ÚZEMNÍ PLÁN MĚSTA BRNA

Textová část Odůvodnění

Kapitola 18 Rozhodnutí o námitkách (včetně odůvodnění)

Svazek Nb54 *(bez osobních údajů)*

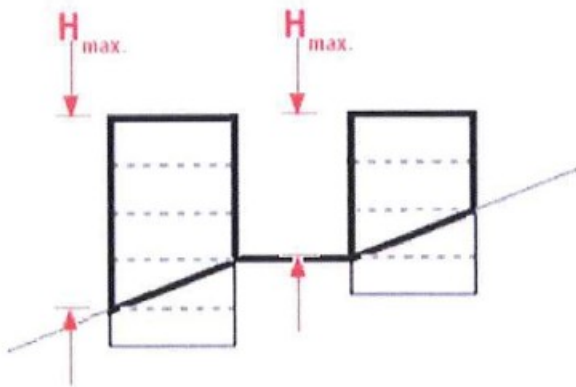
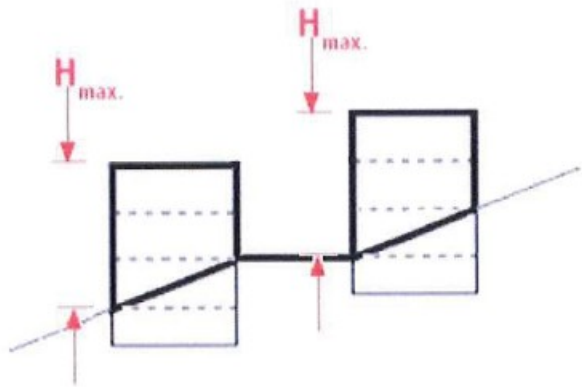
Běžně užívaná metodika výpočtu výšky budovy je od nejnižšího bodu přilehlého terénu. V tomto případě mají všechny budovy ve svahu stejnou maximální výšku (viz obr. 2).
